Vår dato: 13.12.2024

Deres ref.: Ulven transformatorstasjon

NVE godkjenner Statnetts detaljplan for utvidelse av Ulven transformatorstasjon

Figur 2: Utforming av GIS-bygg med struktur i betong. Kilde: Statnett.

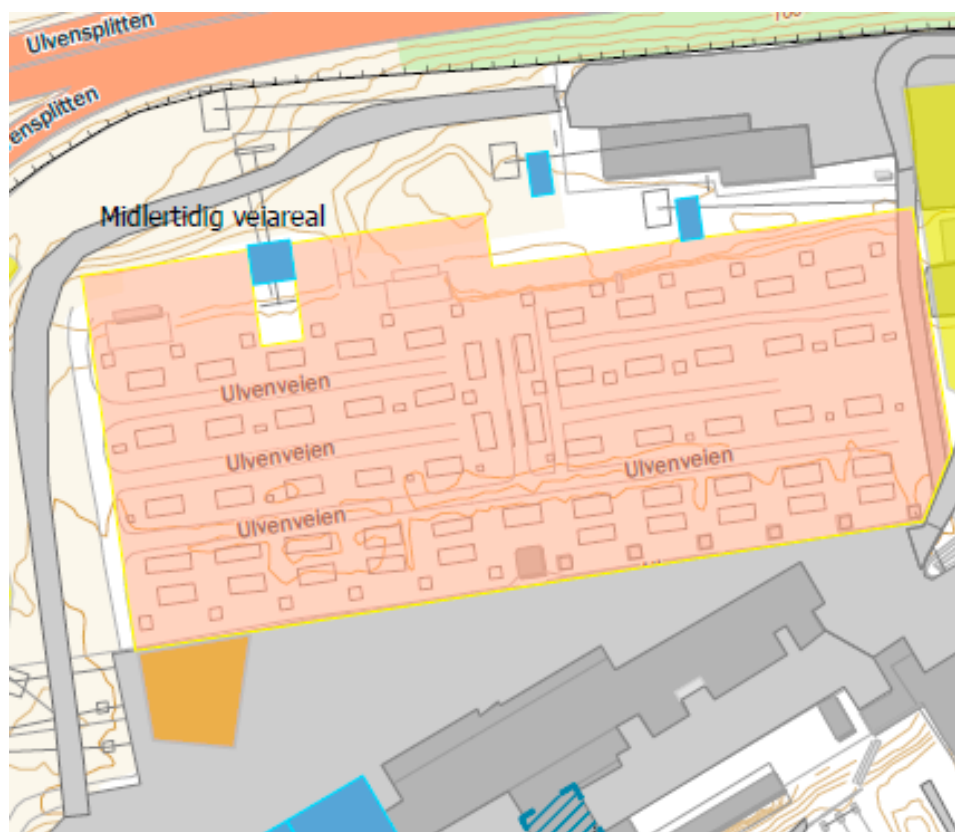
Statnett skriver i kapittel 3.3. om involvering ved utarbeidelse av detaljplanen at Oslo kommune og nærliggende borettslag har vært involvert i diskusjoner rundt fasaden til GIS-bygget. Videre skriver Statnett i kapittel 6.2 at GIS-bygget skal få en fasade som skal gi et mer dempet uttrykk fra omgivelsene. Figur 2 nedenfor illustrerer fasaden på GIS-bygget med struktur i betong som ble utarbeidet i samarbeid med kommunen og naboer. Ingen av høringsinnspillene har kommentert på fasaden til bygget.

NVE vurderer at detaljplanen svarer ut vilkåret om utforming av fasade og involvering. Vi legger til grunn at Statnett uformer bygget i tråd med illustrasjonene i detaljplanens vedlegg 2. NVE vurderer konsesjonsvilkåret som tilstrekkelig fulgt opp i detaljplanen.

Figur 4. Utsnitt av detaljplankartet som viser bestemte og mulige riggplasser innenfor og utenfor stasjonsområdet. Kilde: Statnett

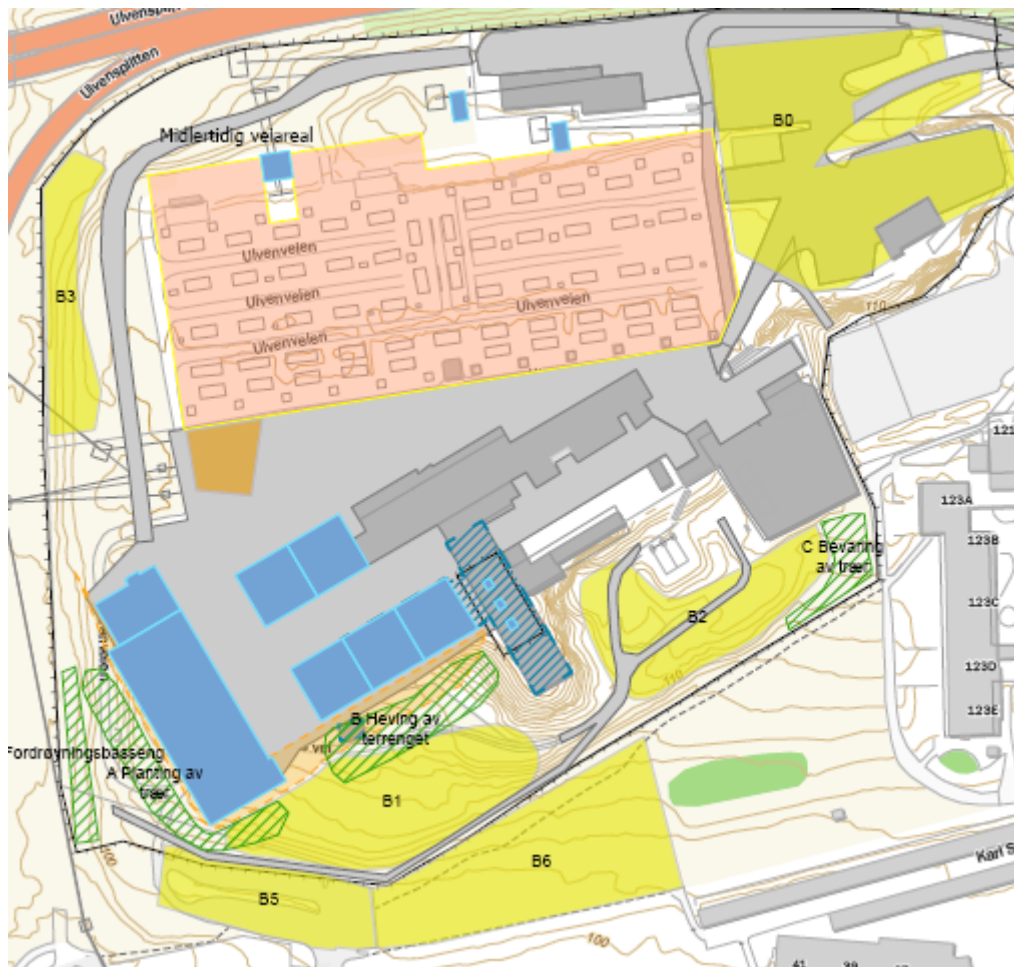
Oslo kommune mener i høringsuttalelsene at riggområdene tar for mye av nærliggende boligarealers rekreasjonsområder. Arealene de henviser til er Ulvenjordet park sør for stasjonsområdet, og riggområdene B5 og B6, se figur 4 over.

Statnett svarer til uttalelsen at de kommer til å planlegge for minst mulig bruk av disse arealene, med unntak av deler av det vestlige riggområdet (B5) hvor det allerede er etablert en parkeringsplass. Statnett skriver at deler av dette området må graves ut for å kunne bygge GIS-bygget og ha adkomst.

NVE viser til at Statnett planlegger å imøtekomme kommunens innspill om å unngå bruk av riggplass B6 så langt det lar seg gjøre for å være minst mulig sjenerende for naboer og ferdsel i området. NVE er enig med Oslo kommune i at de mulige riggplassene vil beslaglegge mye av rekreasjonsområdene til nærliggende borettslag. Imidlertid kan det

være vanskelig å vite eksakt hvor mye areal det er behov for i planleggingsfasen. Som Statnett selv sier vil de planlegge for minst mulig bruk av riggområdene, med unntak av den vestlige delen av B5. Etter vår vurdering bør Statnett unngå å beslaglegge arealene sør for stasjonsområdet så langt det lar seg gjøre. Beslaglegging av noe areal til fordel for riggområder er nødvendig i en anleggsfase, men er midlertidig arealbruk. NVE legger derfor til grunn at Statnett ikke bruker mer areal enn det de har behov for. Når riggplassene opparbeides og istandsettes, legger NVE til grunn at dere følger prinsippene i vår veileder for terrengbehandling. Riggplasser er som hovedregel midlertidig arealbruk og skal tilbakeføres til det opprinnelige etter bruk.

Figur 3: Utsnitt av detaljplankartet som viser det frigitte arealet. Kilde: Statnett

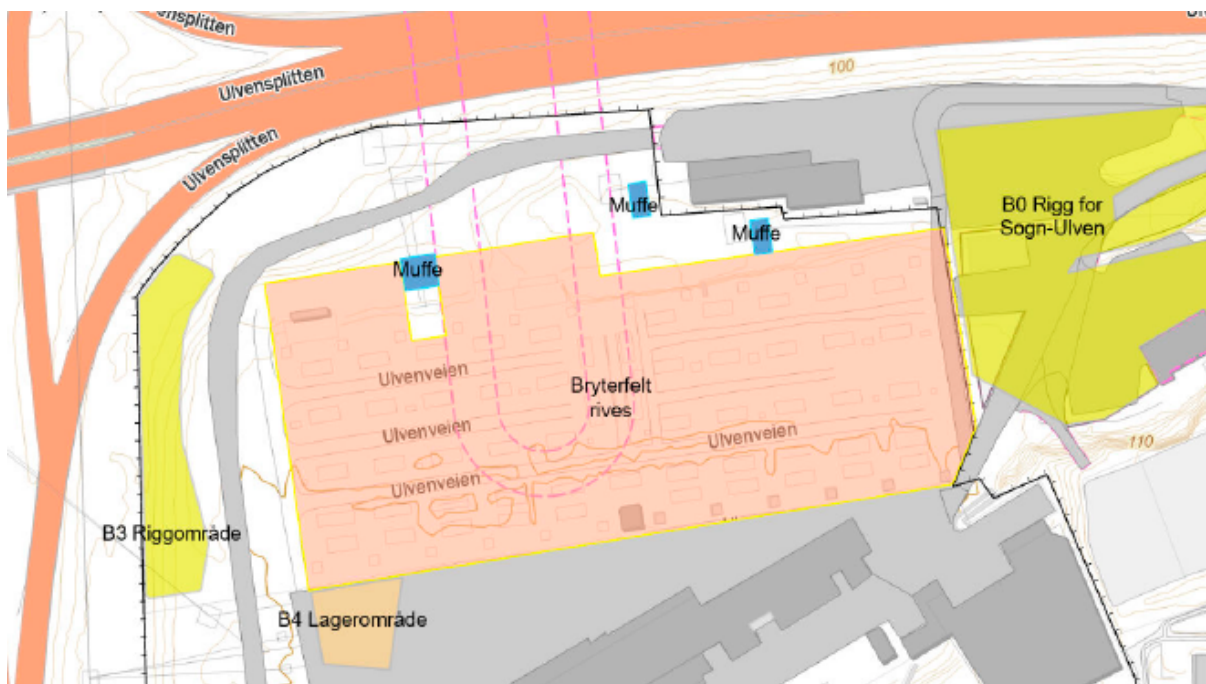
Statnett skriver i detaljplanens kapittel 5.6 at det frem mot byggestart skal vurderes om det er mulig å utnytte området markert som «Bryterfelt rives» i figur 3 til tiltak som fremmer naturmangfoldet. Videre skriver de at området vil bli reserveareal for mulige prosjekter i fremtiden, og at tiltakene må planlegges ut fra denne forutsetningen. Området som tiltaket omfatter er allerede opparbeidet, og Statnett beskriver at det vil bli noe mer bygningsmasse samtidig som gamle anlegg og bygg skal rives. Statnett mener at bruk av moderne og arealeffektive anlegg på sikt vil føre til at betydelige arealer vil kunne benyttes til andre formål.

S. Bordvik skriver i sin høringsuttalelse at det er ønskelig at frigjorte arealer etter riving bør åpnes for publikum.

Statnett skriver i sine kommentarer til høringsinnspillene at det er en ambisjon om å kunne bidra til å åpne opp området nord for transformatorstasjonen. Statnett skal gjennomføre en mulighetsstudie sammen med Oslo kommune for å undersøke hvordan frigitt areal kan fremme naturmangfoldet i området.

NVE kan ikke se at Statnett har beskrevet mulige tiltak for å forbedre naturmangfoldet på arealene som vil frigis etter rivingen. Vi viser til at Oslo kommune v/ Plan- og bygningsetaten i konsesjonsbehandlingen mente at det ville være hensiktsmessig å lage en mulighetsstudie for området i samarbeid med Statnett etter at konsesjonssaken er behandlet. Statnett opplyser ikke i detaljplanen hva som er status for arbeidet med denne mulighetsstudien. Involveringen av Oslo kommune i arbeidet med detaljplanen generelt er beskrevet i planens kapittel 3.3. NVE legger til grunn at involveringen av Oslo kommune også har inkludert vurdering av eventuelle biotopiltak for å forbedre naturmangfoldet på de frigjorte arealene. Vi oppfordrer samtidig Statnett til å beskrive involveringen så detaljert at NVE lett kan vurdere om konkrete krav til involvering i konsesjonen er oppfylt.

Siden detaljplanen ikke beskriver mulige tiltak for å forbedre naturmangfoldet på arealene som frigis når dagens koblingsanlegg rives, vil NVE sette vilkår om at Statnett skal gjennomføre en mulighetsstudie i samråd med Oslo kommune i god tid før området skal istandsettes. Mulighetsstudien kan inkluderes i riveplanen som skal utarbeides og forelegges NVE. Gitt dette vilkåret mener NVE at konsesjonens krav om å beskrive mulige tiltak for å forbedre naturmangfoldet på arealene som frigis når dagens koblingsanlegg rives er ivarettatt i detaljplanleggingen.
